PZD 060/01/2019

Dot.: interpelacji ws. włączenia północno – zachodniej części Powiatu Świeckiego do planowanego węzła w Zbrachlinie przy drodze ekspresowej S5 wchodzącej w skład korytarza TEN-T, dotyczy ronda na skrzyżowaniu z ulicami Wyzwolenia i Główną.

Rys. nr 1

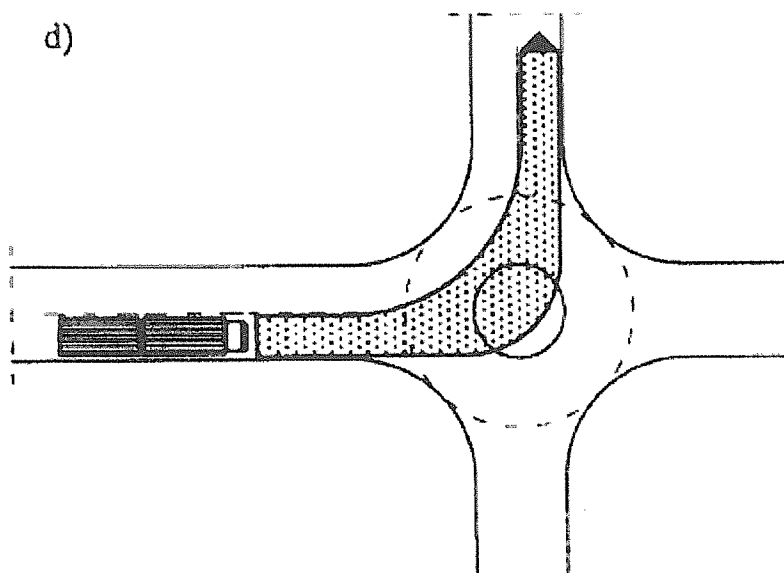
Odnosząc się do materiału filmowego należy stwierdzić, że kierujący pojazdem ciężarowym wykazał się nieznajomością zasad korzystania ze skrzyżowania drogowego typu mini rondo.

W przypadku rozwiązania skrzyżowania w miejscowości Pruszcz, ze względu na ograniczenia terenowe mini rondo posiada następujące parametry: średnica zewnętrzna ronda 16,0 m, średnica wyspy przejezdnej 6,0m, spadek poprzeczny jezdni 2%, spadek poprzeczny wyspy środkowej 4%, więc zastosowane parametry spełniają wymogi wytycznych do projektowania skrzyżowań.

Rys. nr 2

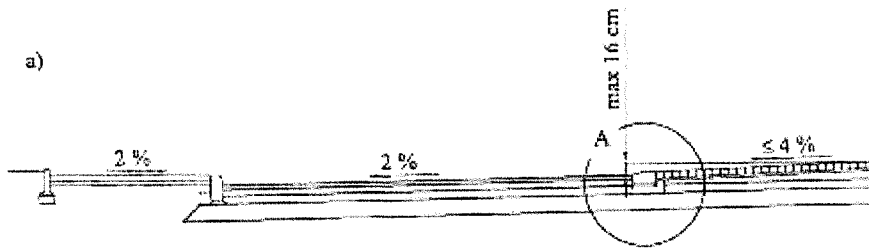
Ad3) „wybrukowanie środka ronda jest za wysokie. Najeżdżenie na wyspę samochodem osobowym może doprowadzić do uszkodzenia podwozia auta” – wyspa przejezdna przeznaczona jest wyłącznie dla pojazdów ciężarowych i autobusów, zaś jej spadek i wyniesienie spełnia wymogi wytycznych. Obniżenie wyspy środkowej może skutkować częstymi przejazdami przez nią samochodów osobowych i osłabienie roli wyspy jako elementu wymuszającego odgięcie toru jazdy i powodującego wymuszenie redukcji prędkości.

Rys. nr 3

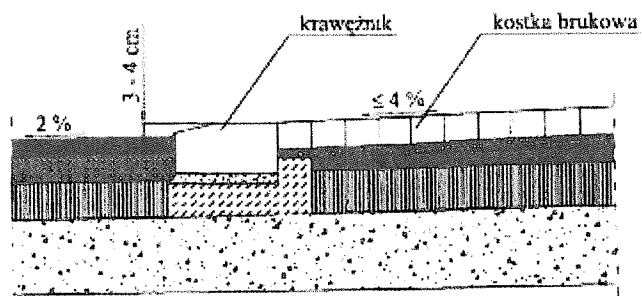
Ad2) „poszerzenie jezdni bitumicznej ze zmniejszeniem spadków poprzecznych jezdni na rondzie oraz poboczy z bruku kamiennego” – parametry istniejącego rozwiązania spełniają

parametry mini rond, nie ma potrzeby i możliwości terenowych dokonania zmian w geometrii skrzyżowania,
